Informe en versión final: LM-PI-AT-015-17

**Fiscalización contratos de la Red Vial Nacional de Lastre:
Ruta Nacional 920(2015LA-000001-0DI00),
Ruta Nacional 935 (2015LA-000039-0GCTT)**

**Unidad de Auditoría Técnica
LanammeUCR**

**San José, Costa Rica
Junio, 2017**

Fotografía 121. Colocación de piedras de gran de dimensión como alternativa para contener relleno, no contemplado por el cabezal recto.

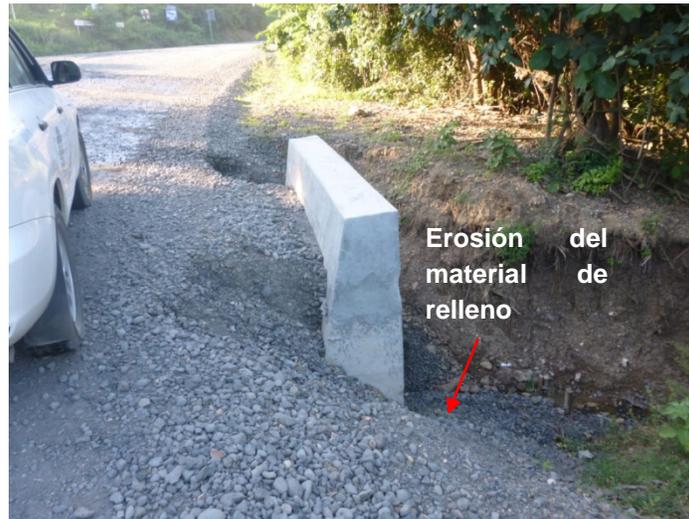
Posteriormente, en visita realizada el día 26 de octubre de 2016, se evidenció la colocación de piedras de gran tamaño al costado de la pared del cabezal como alternativa para retener el material de relleno y minimizar el proceso erosión del material, como se muestran las fotografías. Sin embargo, en el momento de la visita, se observó que la alternativa implementada no había garantizado la adecuada retención del material e inclusive se observó una mayor deposición del material granular y material del talud existente sedimentado y obstruyendo la salida de la alcantarilla de desfogue.

Figura 3. Drenaje Superficial de caminos

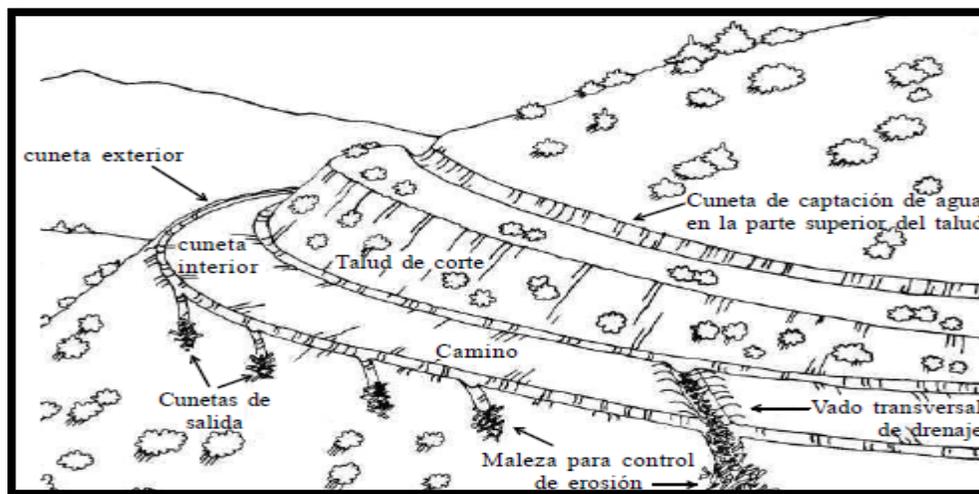
La utilización de vados bajo este tipo de escenarios permitiría el adecuado flujo de agua hacia las estructuras de drenaje del otro lado de la vía sin la afectación de la superficie de ruedo. Además constituye una medida de mitigación indirecta para la reducción de la velocidad de operación de la vía.

En la Figura 1 se ejemplifican dos de las alternativas propuestas a considerar para el mejoramiento del drenaje en rutas de bajo volumen.
